- 变更说明:
现将本层功能变更如下:
1、在13-19轴交B-R轴间平面改扩建
2、图中标红部分为本次变更内容

工程名称 榆林市榆阳区人民医院住院楼改扩建工程

项目名称 五楼产科业务用房扩建

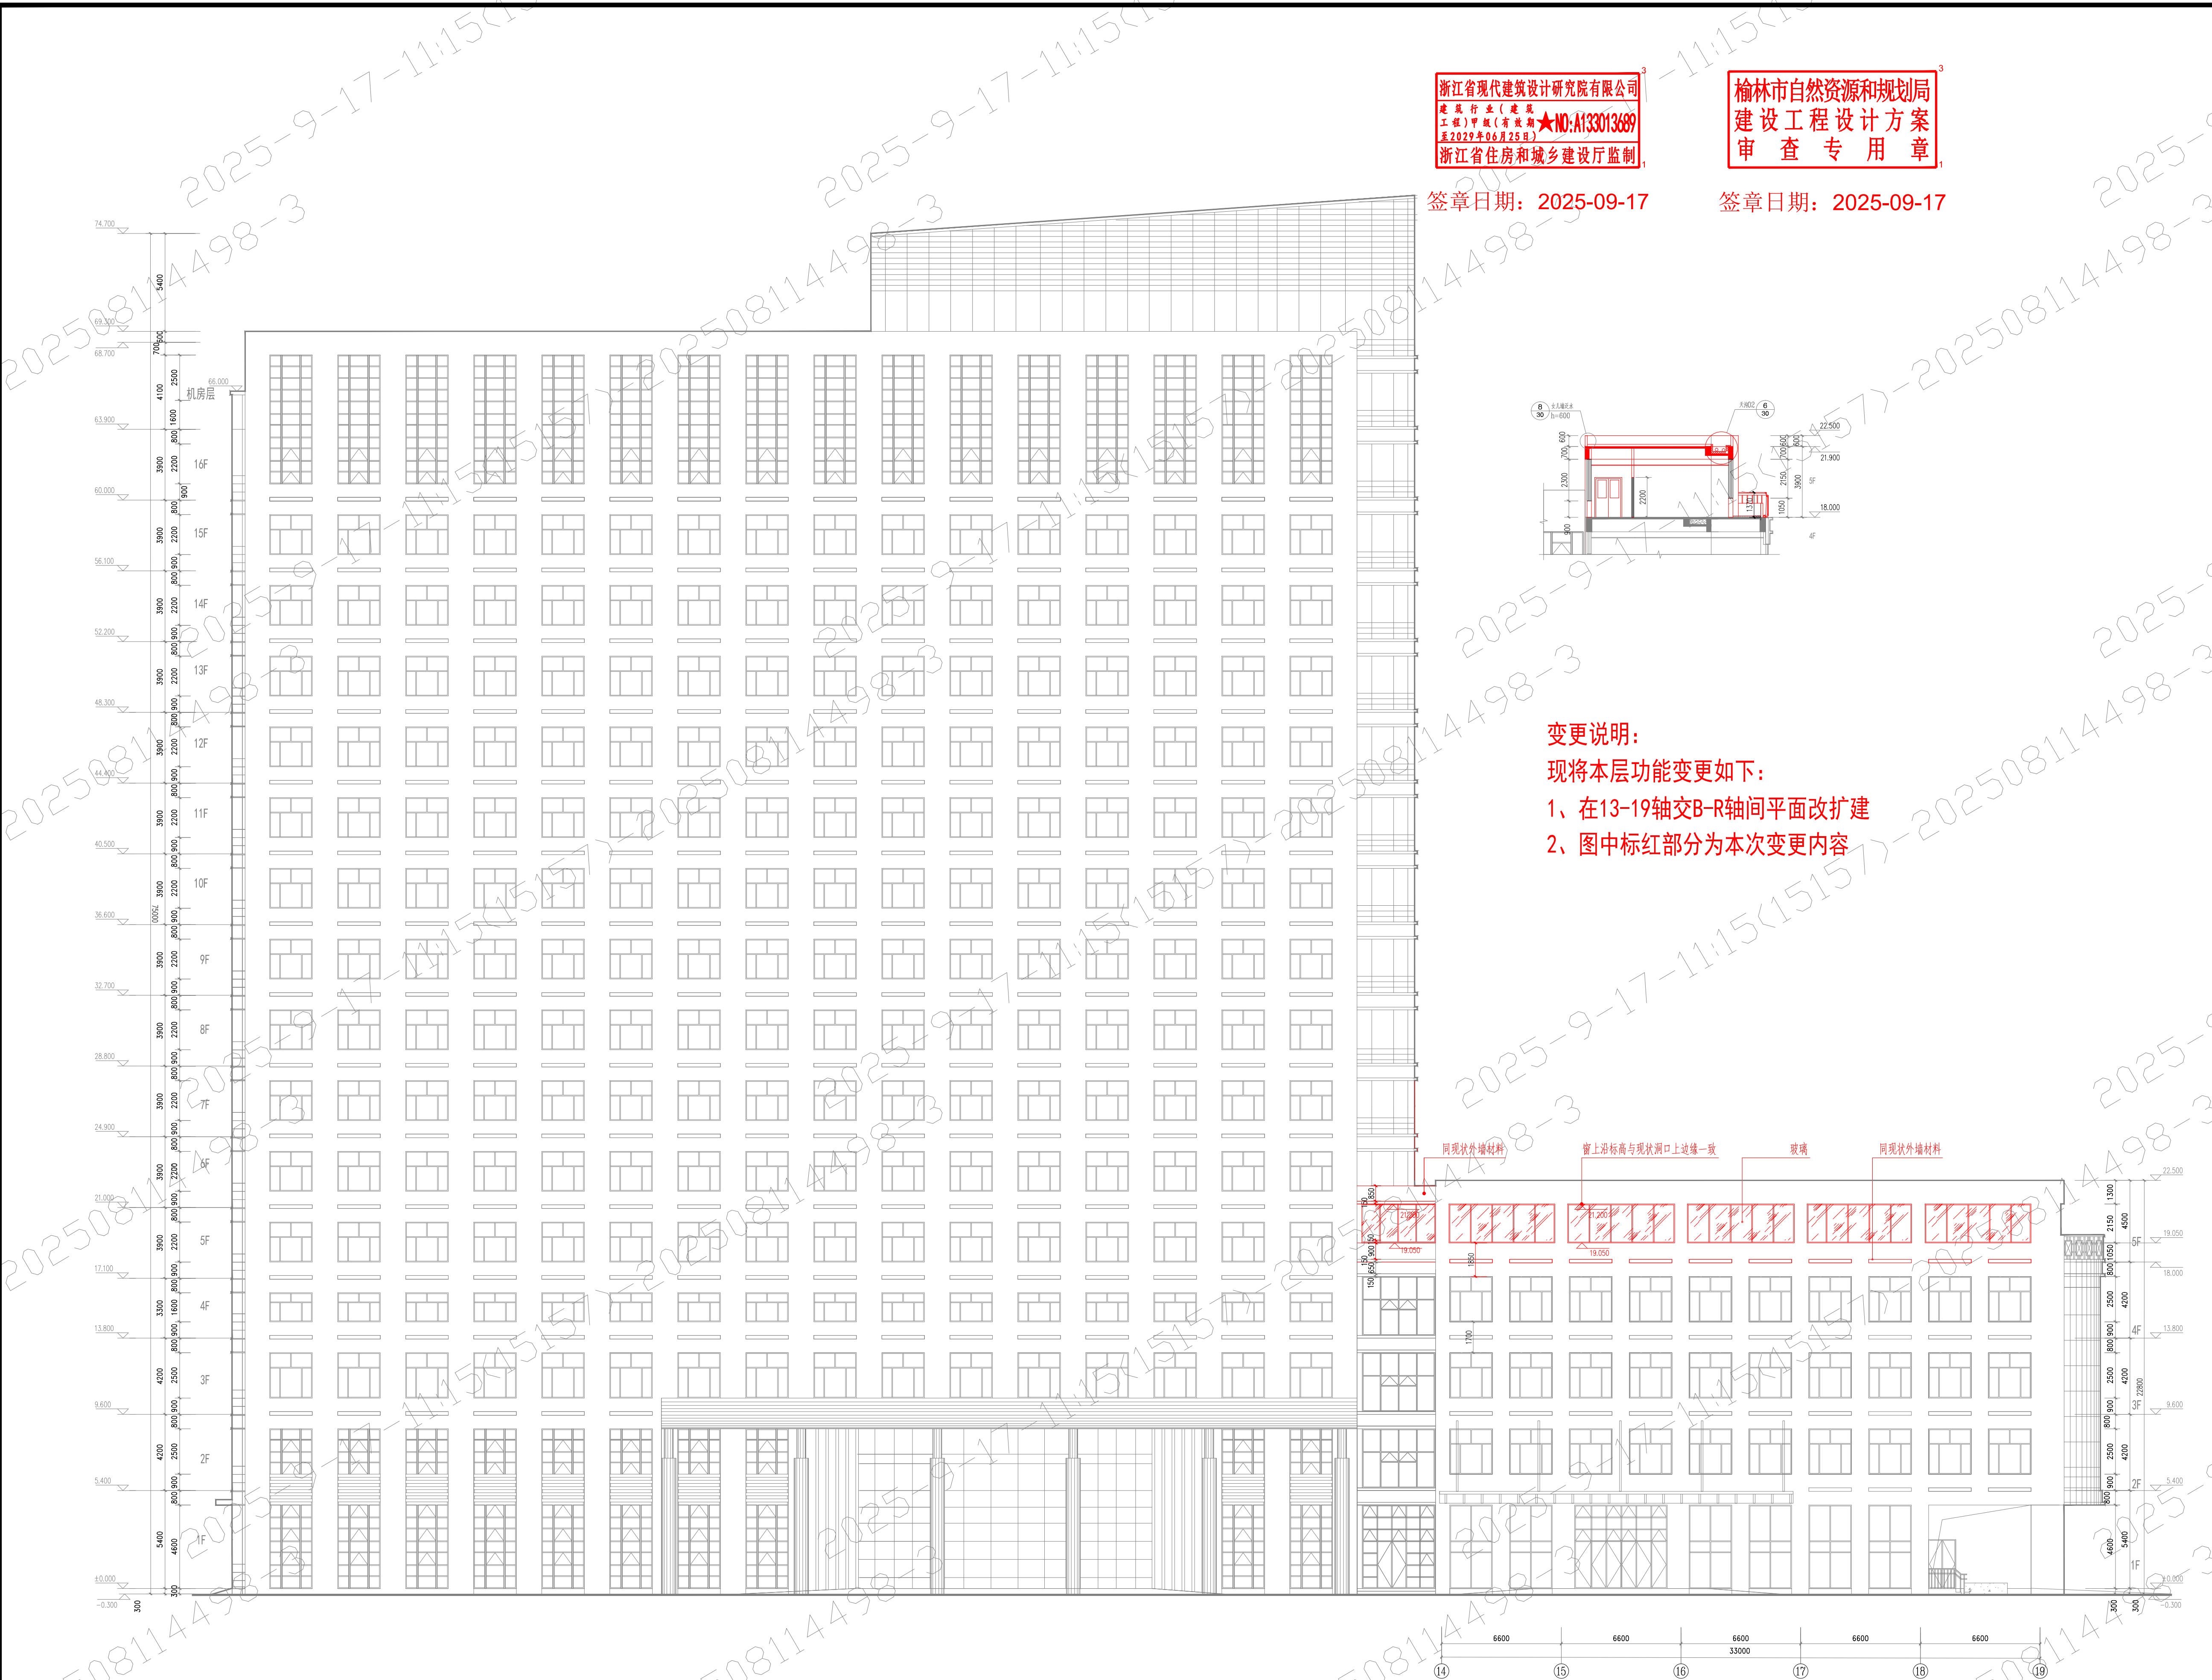
1、在13-14轴交B-C轴间及14-18交C-D轴间加建屋面
2、图中标红部分为本次变更内容
